Comune di Chieri

OGGETTO: Variante parziale n. 29 al PRGC del Comune di Chieri - fase di verifica di VAS
ai sensi dell'art. 12 del D.Lgs 152/2006 e smi

Parere di Verifica Assoggettività al procedimento

Stralcio "stepping stone" secondo la rete ecologica individuata da ARPA

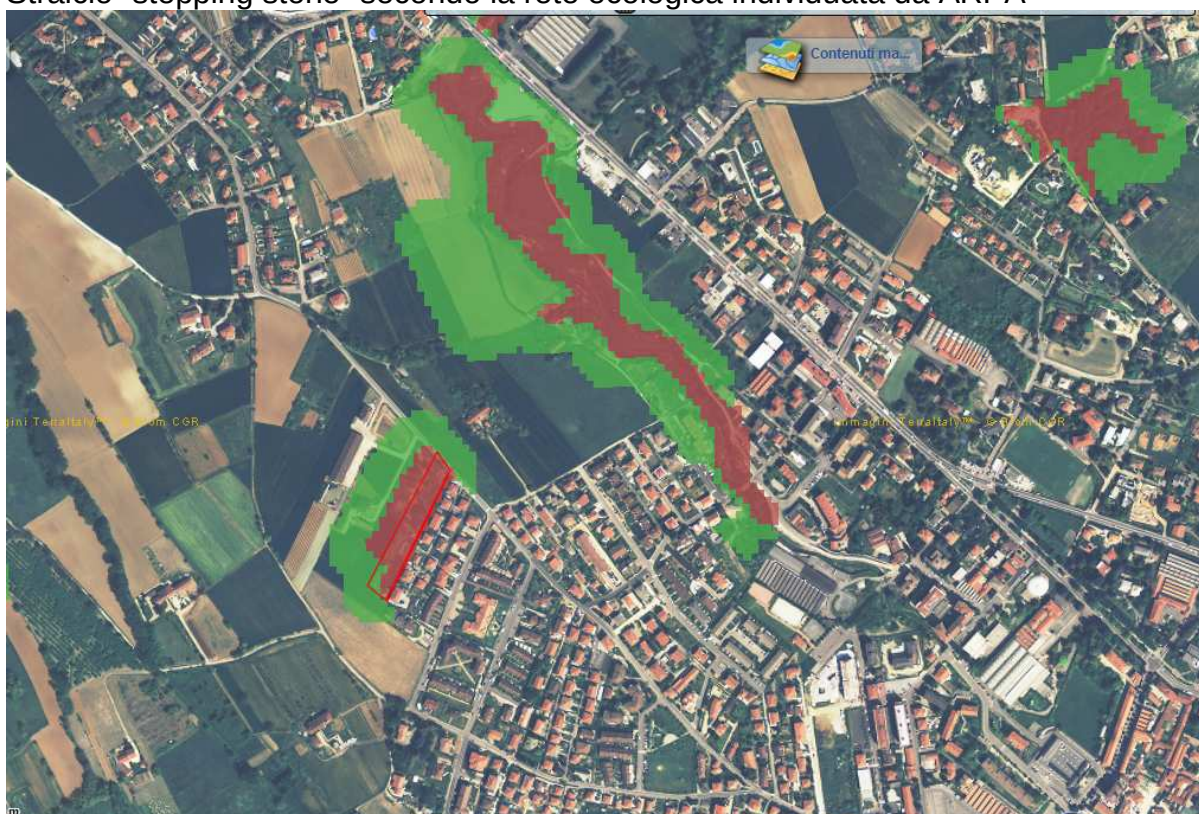
Considerato che l'ambito in oggetto:

- interferisce con la presenza di una "stepping stone" secondo la rete ecologica individuata da ARPA che dovrà essere maggiormente approfondita, per definire gli interventi nella variante a sostegno della scelta residenziale.
- rappresenta un possibile varco di connessione tra il Rio Tepice (individuato da ARPA come "corridoio ecologico") ed il Rio Vallerio, rispettivamente a Nord-Est e a Sud-Ovest dell'area;
- rientra tra le "aree di transizione" secondo la "Proposta di perimetrazione ai sensi dell'Art. 15, 16 e 17 NdA PTC2", ma allo stato di fatto si presenta ancora libero da edificato (in parte utilizzato a gerbido, in parte occupato da alberi e arbusti).

Si chiede di:

- salvaguardare la valenza di varco ecologico che l'ambito riveste, concentrando la capacità edificatoria a ridosso dell'edificato esistente e preservando la fascia di verde preesistente, in modo da favorire la ricomposizione della rete di connessione ecologica locale;
- adottare tutte le soluzioni possibili per conservare l'integrità ecologica di tale ambito collinare, soprattutto in un momento storico in cui è sempre più urgente la necessità di limitare il consumo di suolo e di contrastare la frammentazione territoriale di cui l'urbanizzato più in generale è il principale responsabile. Tale esigenza viene

- indirizzare le compensazioni ambientali ad interventi volti a definire ambiti di potenziale interesse naturalistico per il disegno di una rete di connessione ecologica locale.
